Gemeinde Wynigen

Überbauungsordnung Sonnhalde

Kurzbericht zur Anpassung der UeO

öffentliche Auflage

3.1 Perimeterkorrektur Parzellen Nr. 127, 1620, 1621

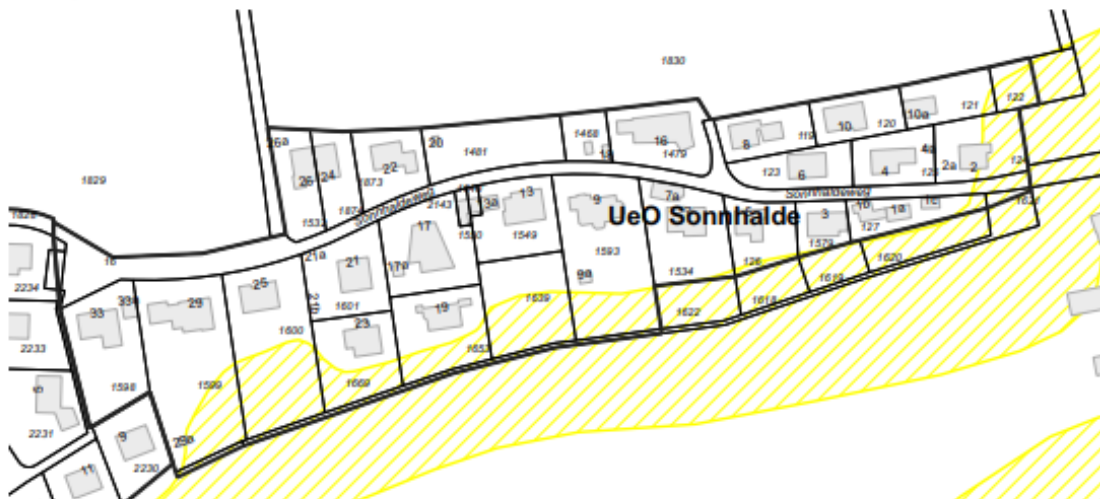
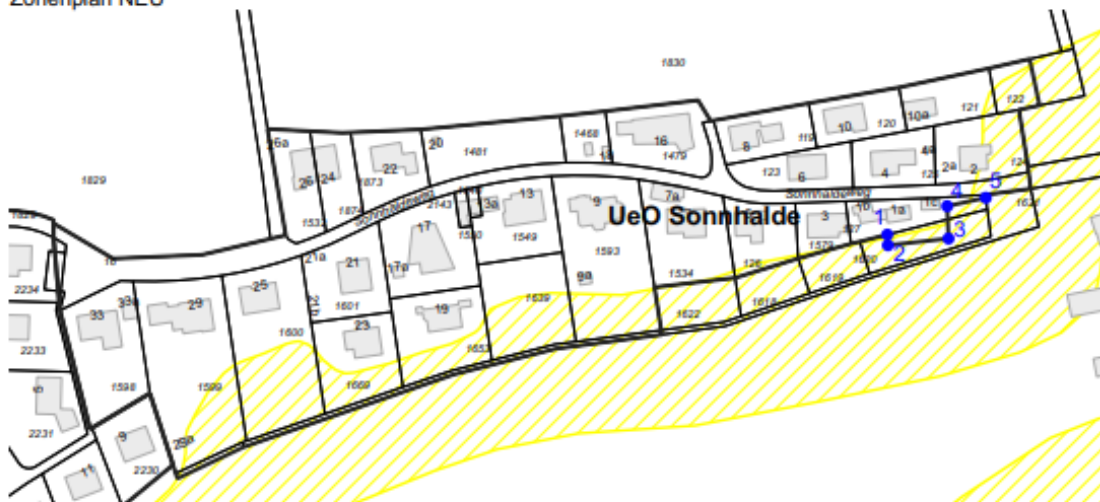
Die UeO Sonnhalde stammt aus dem Jahre 1976, 2006 wurde sie teilweise angepasst. Im Zusammenhang mit den neuen Anforderungen an die Raumplanung gewinnt eine bessere Ausnutzung von bestehenden Nutzungszonen an Bedeutung. Der Eigentümer der Parzelle Nr. 127 ist gleichzeitig Besitzer der Parzelle Nr. 1620. Er hat die Absicht, ein neues Gebäude zu erstellen. Damit dies möglich ist, musste der Perimeter der UeO geändert werden.

Die Skizze zeigt die vorgesehenen Anpassungen des Perimeters der UeO Sonnhalde. Die farbige Fläche auf der rechten Seite entspricht der Auszonung, jene unten links der flächengleichen Einzonung.

Die Anpassung des Perimeters wird planungsrechtlich als Auszonung und Einzonung betrachtet werden. Da mit der Einzonung Kulturland betroffen ist, sind im Rahmen der Planung gewisse Nachweise zu erbringen (Alternative, optimale Nutzung):

Die Prüfung von Alternativen ist insofern wenig zweckmässig, als dass mit der Umlegung das vorhandene Bauland markant besser genutzt werden kann. Der dreieckige Spickel auf der Ostseite der UeO ist für eine bauliche Nutzung unzweckmässig bzw. undenkbar. Es liegt im Interesse der Raumplanungsgesetzgebung, das vorhandene Bauland besser zu nutzen.

Das Ziel der Umlegung ist der Bau eines zusätzlichen Wohngebäudes. Dadurch wird die Fläche optimaler genutzt. Auch diese Forderung zum Umgang mit Kulturland kann als erfüllt betrachtet werden.

Die Aus- und Einzonung muss flächengleich erfolgen. Vorgesehen ist ein Abtausch einer Fläche von ca. 121 m².

3.2 Zonenplanänderung

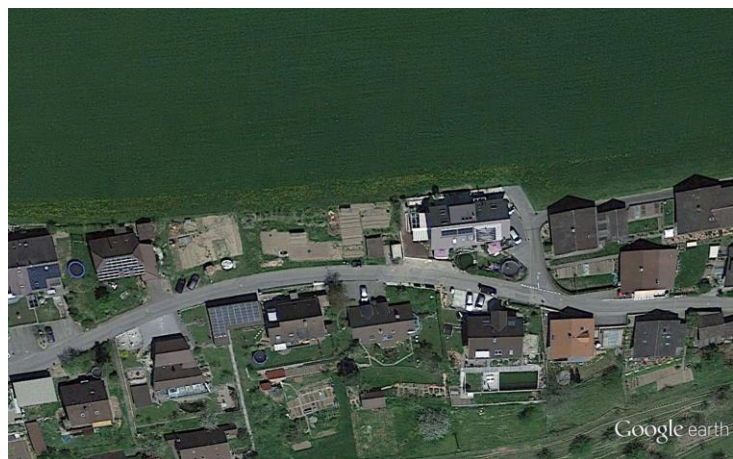
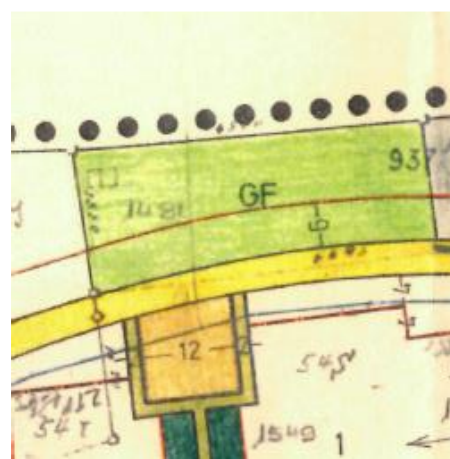
Als Folge der Perimeteranpassung war zudem eine Änderung am Zonenplan notwendig. Diese Änderung wird ebenfalls auf dem Überbauungsplan dargestellt. Obwohl es sich dabei um eine geringfügige Anpassung handelt, wurden die Verfahren aus Effizienzgründen kombiniert.

3.3 Parzelle Nr. 1481

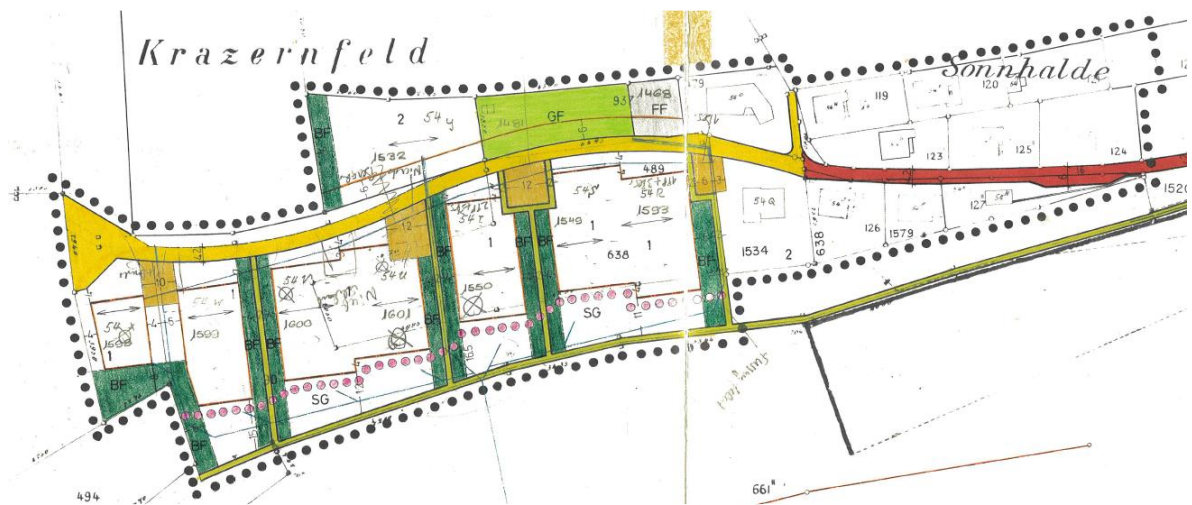
Die Burgergemeinde hat dem Gemeinderat von Wynigen den Antrag gestellt, eine Umzonung der Grünfläche im Gebiet Sonnhalde zu prüfen, um diese in Zukunft baulich nutzen zu können. Gemäss Art. 3 der geltenden Vorschriften können auf der Grünfläche neben Gebäuden, die der Bewirtschaftung dienen, auch Gartenhäuser, Parkplätze und gedeckte Autoabstellplätze erstellt werden. Wohnbauten sind bis anhin ausgeschlossen.

Die Fläche der Parzelle-Nr. 1481 beträgt 723 m². Diese Grösse lässt den Bau eines bzw. zweier Einfamilienhäuser oder eines Doppeleinfamilienhauses zu. Die Nutzung soll im Rahmen der Vorschriften der zukünftigen Bauherrschaft überlassen werden. Aufgrund der Forderung nach einer grösseren Spielfläche, die teilweise auf der Parzelle-Nr. 1481 vorgesehen ist, reduziert sich die Einzonungsfläche auf 507 m².

Die ehemalige Grünfläche wird baurechtlich gleich behandelt wie die Nachbarparzellen. Auf der im Planausschnitt oben grün schraffierten Fläche ist eine Wohnbaute vorgesehen. Der flächig grün dargestellte Bereich dient als grössere Spielfläche nach Art. 15 BauG. Vorgesehen ist eine zweigeschossige Bauweise. Gleichzeitig werden die Baulinien aufgehoben. Die Abstandsvorschriften zur Strasse (3m Abstand zum Sonnhaldeweg) garantieren, dass der Charakter der Siedlung erhalten bleibt.

Auswertung Vorprüfungsbericht UeO Sonnhalde Gemeinde Wyningen

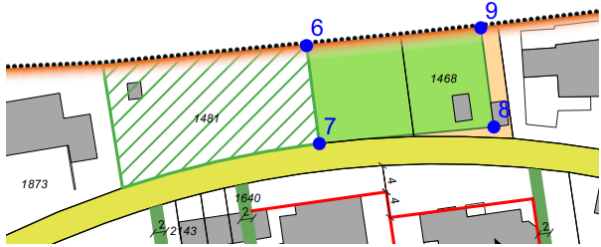
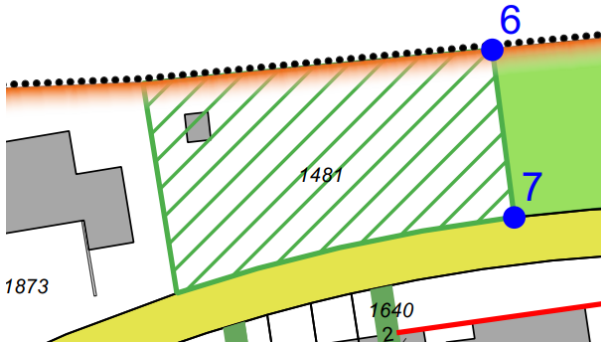
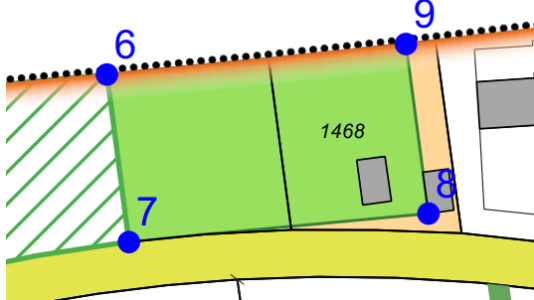
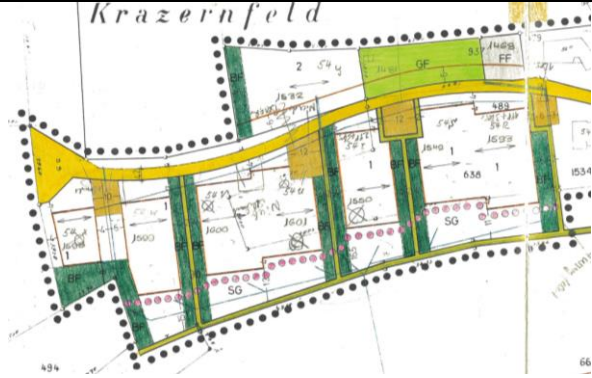
Thema (GV: Genehmigungsvorbehalt; H: Hinweis)	Visualisierung	Haltung
Perimeter Die Zonenplanänderung wird im Grundsatz akzeptiert. Da es sich bei der eingezonten Fläche um Kulturland handelt, muss die eingezonte Fläche ebenfalls Kulturlandqualität aufweisen. Allfällige Bauten sind bis zur Genehmigung rückzubauen und die Fläche allenfalls zu rekultivieren (GV).		 Die Fläche wurde durch georegio am 28.2.2022 an Ort geprüft. Es handelt sich zwar um eine unversiegelte Fläche, auf der zudem eine Holzkonstruktion steht. Allenfalls wird sie auch als Erschliessungsfläche benutzt. Der zuständige Gemeinderat nimmt Kontakt auf mit dem Eigentümer und bespricht das Vorgehen. Grundlage ist ein separates Faktenblatt. Die Situation und das Vorgehen sind im Bericht zur Planung zu erläutern.

Umzonung Grünzone: Fläche Die Parzelle Nr. 1481 wird von einer Grün- in eine Wohnzone umgezont. Es handelt sich um 723 m². Die Gemeinde Wynigen verfügt noch über 0.2 ha Baulandreserven. Die Umzonung kann kompensiert werden (H).		Der theoretische Wohnbaulandbedarf von Wynigen wird mit 0.22 ha angegeben. Die Fläche der Einzonung auf der Parzelle Nr. 1481 beträgt nicht wie ursprünglich vorgesehen 723 m². Aufgrund der Ausscheidung einer grösseren Spielfläche handelt es sich effektiv lediglich um 507 m², das heisst mehr als die aktuell vorhandenen Reserven. Die Umzonung muss also nicht kompensiert werden.
Umzonung Grünzone: Mindestdichte Für die Umzonung ist eine Mindestdichte von 0.45 GFZo festzulegen. Die Fläche muss im Plan gekennzeichnet und in den Vorschriften geregelt werden (GV).		Die Fläche wird im Plan schraffiert. Legende: Baubereich mit Mindestdichte (GFZo 0.45) Vorschriften: Art. 4 Anbaupflicht an Baulinien, Baubereiche Südlich der Erschliessungsstrasse sind In den im Überbauungsplan als «Baubereiche» bezeichneten Flächen sind jeweils zwei Gebäudereihen zulässig. Für Bauvorhaben ausserhalb der Baubereiche gelten die Bestimmungen des Baureglements, soweit die Überbauungsvorschriften nichts anderes festlegen. Die Gebäude der oberen Reihe müssen mit mindestens einem Drittel ihrer Nordfassade an die obere Baulinie gebaut werden. Für Gebäude der unteren Reihe gilt sinngemäss dieselbe Pflicht für einen Drittel ihrer Südfassade. Im schraffierten Baubereich (Parzelle Nr. 1481) ist eine Mindestdichte von 0.45 (GFZo) einzuhalten.

Grössere Spielfläche: Aufgrund der Anpassungen sind in der UeO Sonnhalde zusätzliche Familienwohnungen zu erwarten. Es ist eine grössere Spielfläche nach Art. 15 BauG bzw. Art 46 f BauV erforderlich (GV).		Eine interne Abklärung hat ergeben, dass in der Sonnhalde schon heute mehr als 20 Familienwohnungen bestehen. Da es sich um eine ältere UeO handelt, wurde damals noch keine grössere Spielfläche verlangt. Ob die Grundeigentümerin (Bürgergemeinde) an einer Abtretung der Parzelle für eine Spielfläche oder an einer reduzierten Einzonung interessiert sind, muss im Dialog geklärt werden. In unmittelbarer Nähe der Sonnhalde besteht keine entsprechende Anlage.

Im Rahmen einer ergänzenden Vorprüfung wurde dem AGR ein Begehren zur Herabsetzung der Mindestfläche der Spielfläche gestellt. Die Antwort war negativ. In Absprache mit der Burgergemeinde konnte jedoch eine Lösung zur Ausscheidung einer Fläche von 400m² als Spielfläche gefunden werden.
Aufhebung Schutzgebiet: In der bisherigen UeO war am südlichen Rand ein Schutzgebiet ausgeschieden. Damit war ein fließender Siedlungsrand sichergestellt. Das AGR empfiehlt der Gemeinde dringend, diese Massnahme zu überprüfen und die Entwicklung neuer Hauptgebäude am Südrand der Überbauung zu beschränken (E= Empfehlung).		 Das Schutzgebiet wird zwar aufgehoben. Der fließende Siedlungsrand am Hang ist aber nach wie vor durch die Baubereiche gewährleistet. Diese Baubereiche sind mit dem Perimeter des früheren Schutzgebiets identisch.
Plandarstellung: Da der gesamte Überbauungsplan neu erlassen wird, müssen entweder der alte und neue Zustand dargestellt werden oder die Änderungen im Plan ersichtlich sein (GV).	Zustand alt Aktueller Überbauungsplan Zustand neu	Vorgeschlagen war eine Darstellung Alt-Neu in Kleinformat (1: 2000) sowie eine Darstellung des aktuellen Überbauungsplanes in einem grossen Format (1:1000). In Absprache zwischen Nicolas Erzer (georegio) und dem AGR konnte eine praxisnahe Lösung gefunden werden.
